Poste Technique				Désignation de l'ouvrage
AAA	000	T	AUS	Stockage Austerlitz
Numéro opération GO				Intitulé de l'opération
201719938				Stockage AUSTERLITZ - Etudes 2017-DGT-029A

Nom du document
<b>Note explicative des évolutions du dossier de demande d'autorisation environnementale suite aux observations de la DRIEE du 05/06/2019</b>

**Réalisation d'un bassin de stockage des surverses unitaires du réseau d'assainissement parisien situé square Marie Curie sur la commune de Paris 12<sup>ème</sup> et 13<sup>ème</sup> arrondissements (75).**

Figure 12 - Surfaces et volumes des plateformes et rampes d'accès à la zone de travaux

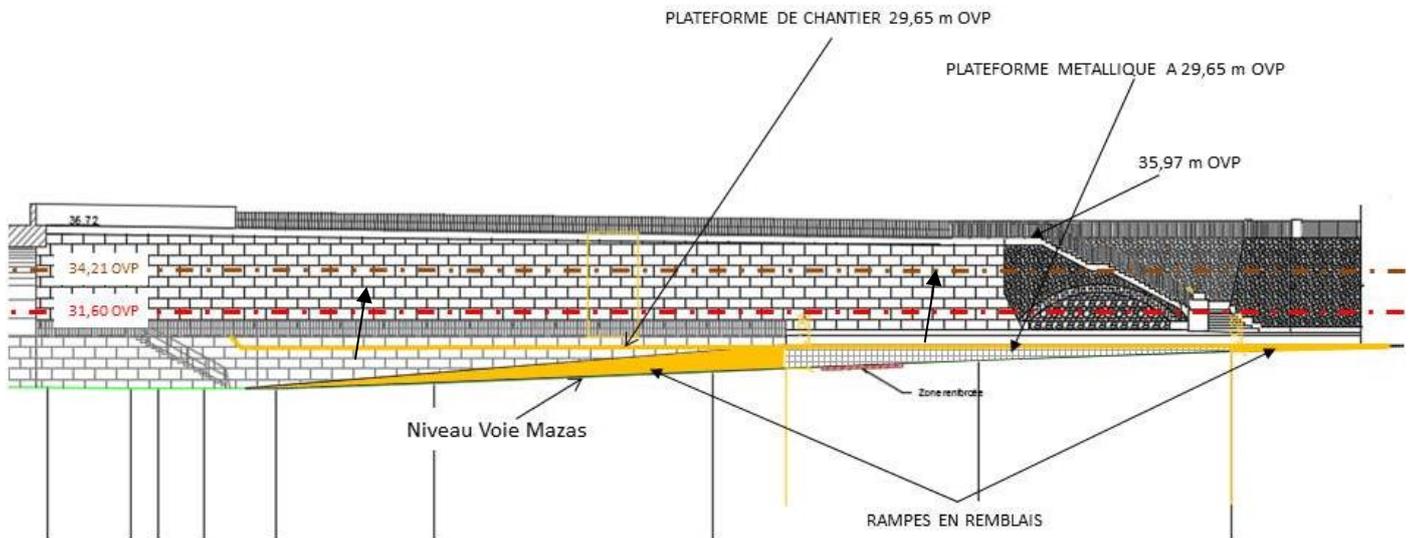
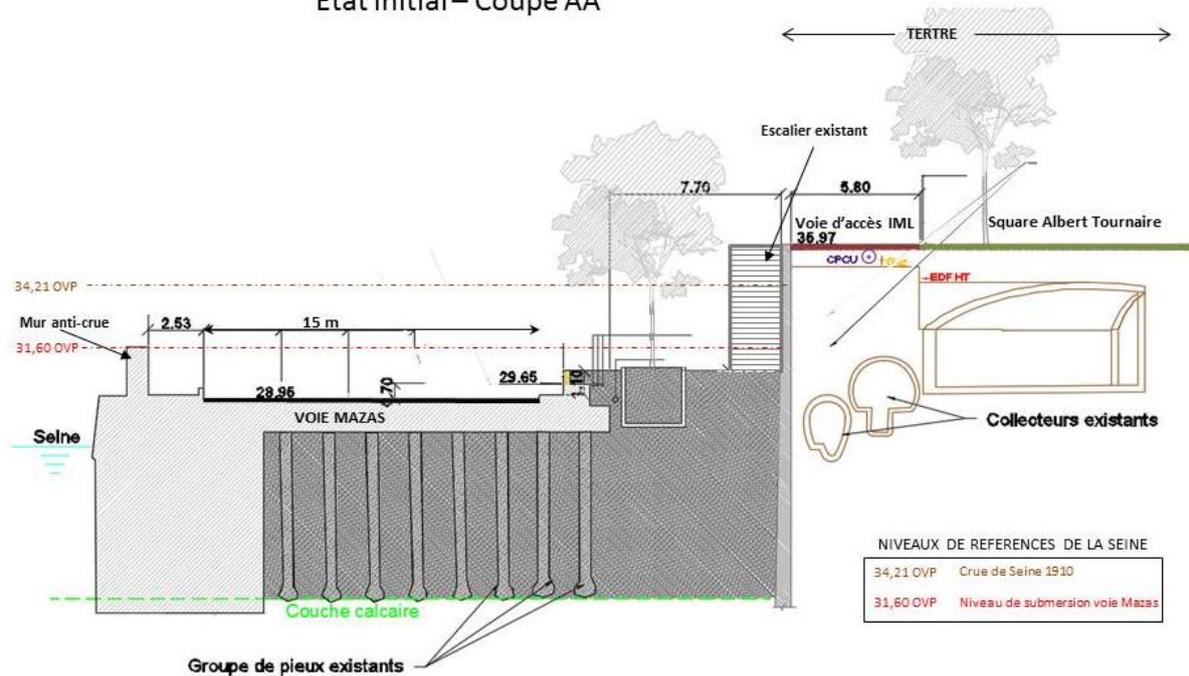
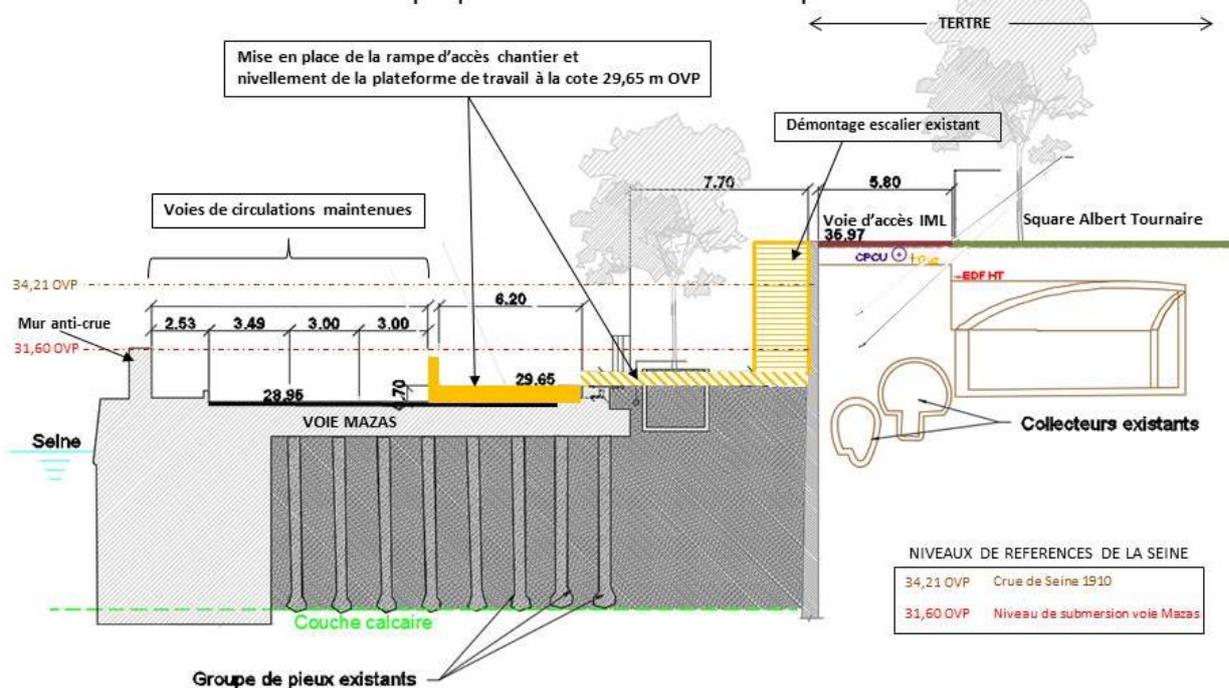
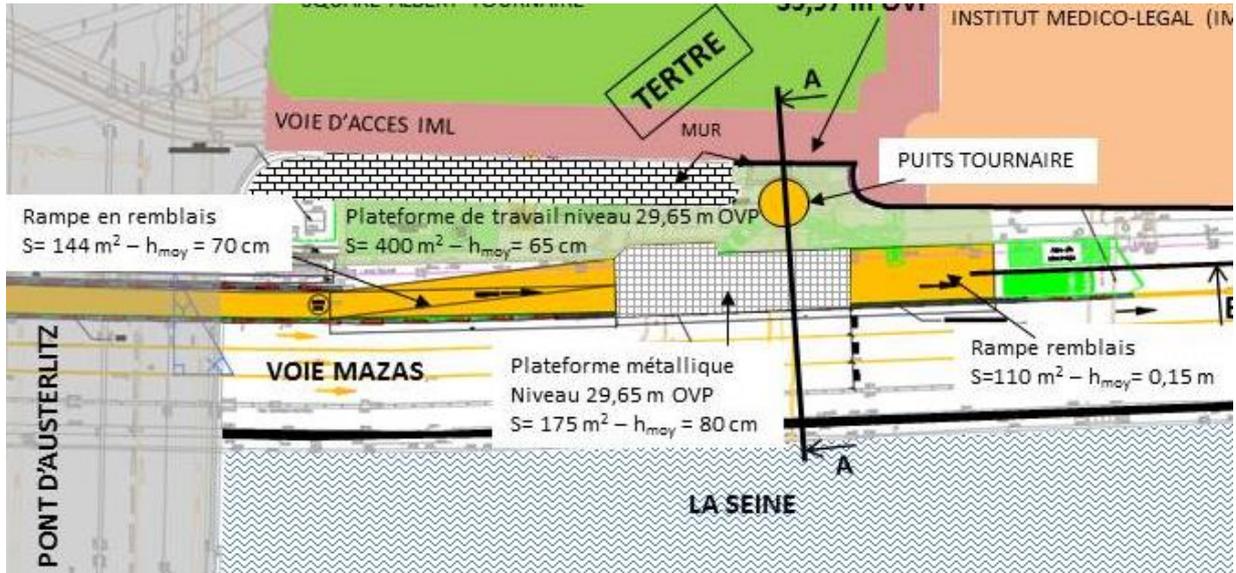
*Vous voudrez bien préciser les surfaces et volumes pris à la crue de chaque installation de chantier sur les quais avec des schémas détaillés. Un plan d'évacuation du chantier est nécessaire en précisant pour chaque phase les modules évacuables en 24h, ceux en 48h et, le cas échéant, ceux ne pouvant être déplacés en y apportant des justificatifs. Pour les installations qui ne pourraient pas être évacuées hors zone inondable, des mesures de compensations sont attendues. La compensation proposée doit restituer les surfaces et volumes perdus, tranche altimétrique par tranche altimétrique, correspondant à chaque crue (de la plus faible à la plus forte). Elle doit se faire en volume et en surface par tranche altimétrique de 50 cm.*

Les deux coupes ci-avant permettent de vérifier que les dimensions des installations non évacuables ont été réduites au maximum afin de limiter les zones d'emprises au strict nécessaire tout en permettant la réalisation des travaux en toute sécurité. **Il est également à noter que les niveaux de déblais et remblais utilisés pour la réalisation des plateformes et des rampes (cote 29,65 m OVP) sont inférieurs à la cote de débordement du mur anti crue de la voie Mazas (cote 31,60 m OVP).**

Les volumes apportés, si on considère plate-forme et rampe en remblais ou un équivalent ne laissant aucun vide, sont estimés comme suit :

soit un volume d'environ 257 m<sup>3</sup>.

- la plateforme de travail sera située au niveau moyen 29.65 m OVP et sera composée d'une structure métallique permettant de disposer de vide pour l'extension de la crue. On estime que la structure aura 80% de vide ;
- le niveau actuel au droit du puits Tournaire se situe au niveau moyen 30,24 m OVP. Un terrassement de l'ordre de 65 cm sera réalisé au droit du puits Tournaire afin de créer une plateforme de travail plane.

Ces dispositions permettent de compenser le volume apporté. La majeure partie de la compensation sera alors réalisée par le terrassement de la zone puits destiné à établir la plate-forme de travail. Les autres zones utilisées pour les installations du chantier ne peuvent être terrassées car elles se trouvent soit sur des installations enterrées, soit le terrassement pourrait fragiliser la base du mur de quai. Le tableau ci-dessous ainsi que la figure ci-avant précisent les terrassements envisagés pour la compensation des remblais.

Figure 14 - Coupe de l'implantation des ouvrages définitifs

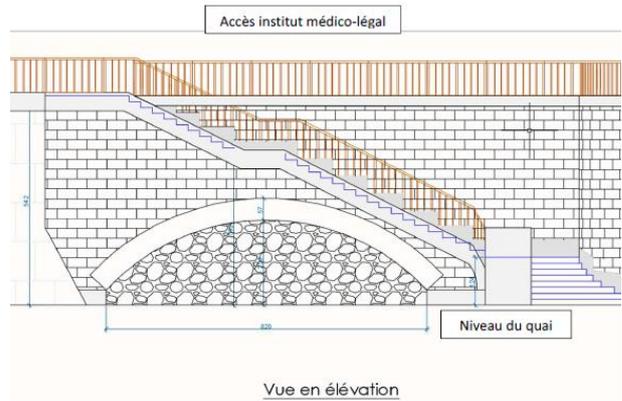
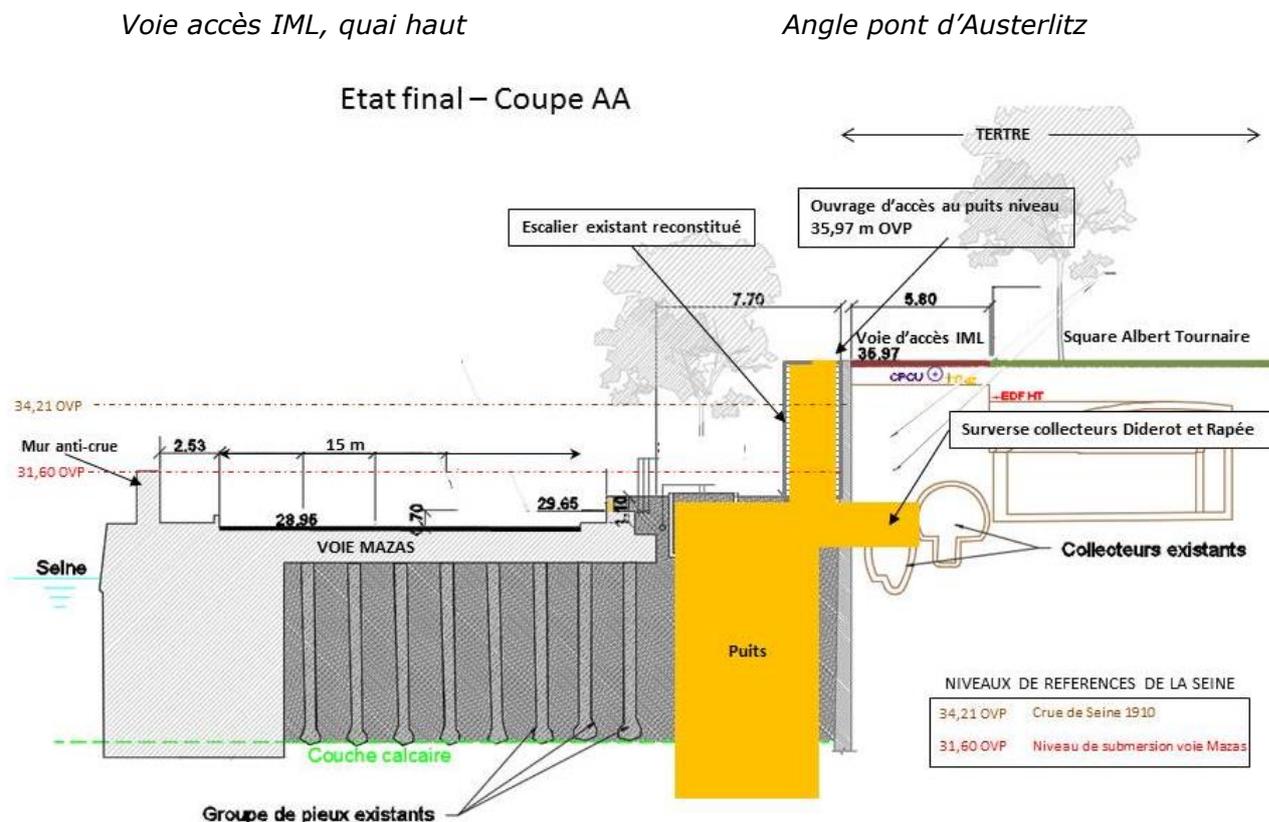
*Afin de confirmer que vos travaux n'ont pas d'incidence sur les murs anti-crues de la voie Mazas et du quai Henry VI classées B dans l'arrêté préfectoral N°DEP-2011-150-1 du 30 mai 2011 portant sur le classement des digues fluviales (murs anti-crue) situées en rive droite de la Seine, vous voudrez bien apporter une explication claire du type de travaux envisagés sur ces ouvrages et à proximité avec schéma et photo à l'appui.*

Les travaux de construction du Puits Tournaire n'impacteront pas le mur anti-crue situé Voie Mazas.

Une distance d'environ 12.0 m (3 voies de circulation et une voie piétonne) sépare les voies de circulation de chantier du mur anti-crue.

Le puits Tournaire sera réalisé au pied du mur de quai au droit de l'escalier d'accès au quai haut et un raccordement sera réalisé entre le puits Tournaire et les collecteurs Diderot et Rapée.

Pour la réalisation des travaux, l'escalier permettant l'accès entre le niveau bas du quai et le niveau haut (voie d'accès à l'Institut Médico-Légal, IML) sera supprimé. Préalablement à la démolition de l'escalier par plot, des travaux de confortement, notamment par cloutage, permettront de garantir la tenue du mur de quai et son intégrité, préservant ainsi sa fonction de soutènement des terres et de protection contre les inondations. Après la réalisation du puits et des travaux de raccordement sur les collecteurs Diderot et Rapée, l'escalier sera reconstruit en lieu et place. **Ainsi, en définitif, l'ensemble des ouvrages réalisés s'insérera dans le volume des ouvrages anti crue existants.**

En phase définitive, ces travaux n'affectent pas le niveau de protection contre la crue de la voie Mazas. En effet, les travaux ne concernent pas le mur anti-cruie de la voie et n'impactent pas la cote de protection du mur de quai et aucune ouverture dans le mur ne sera réalisée au-dessus du terrain naturel. Le mur de quai (tertre) sera restitué à l'identique dans sa forme comme dans sa structure. Enfin l'accès aux ouvrages d'exploitation se fera depuis la trappe d'accès située à la cote 35,97 m OVP au niveau de l'escalier reconstruit.

Figure 16 - Localisation des écrans acoustiques

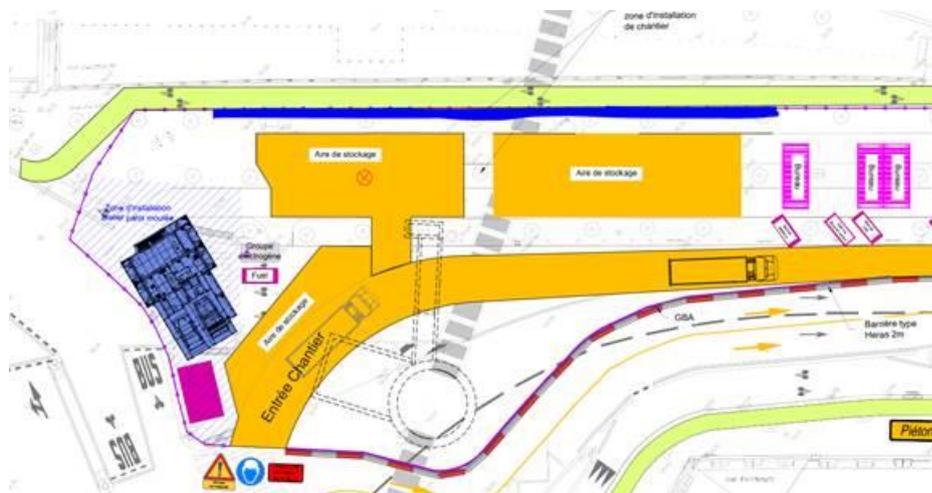
*Du fait des émergences prévisionnelles diurnes dans le proche voisinage lors des différentes phases de travaux (cf. pages 248 à 250), Haropa-port de Paris tient à rappeler qu'il convient de préserver les conditions de vie des 7 bateaux-logements situés sur le port d'Austerlitz.*

Toutefois, afin de réduire ces nuisances acoustiques, un écran acoustique de 2 m de hauteur sera mis en place au niveau des installations de chantier du puits Valhubert. La figure ci-dessous indique la localisation envisagée de l'écran acoustique. Cet écran devrait diminuer de 2 à 4 dB(A) le niveau des émergences prévisionnelles.
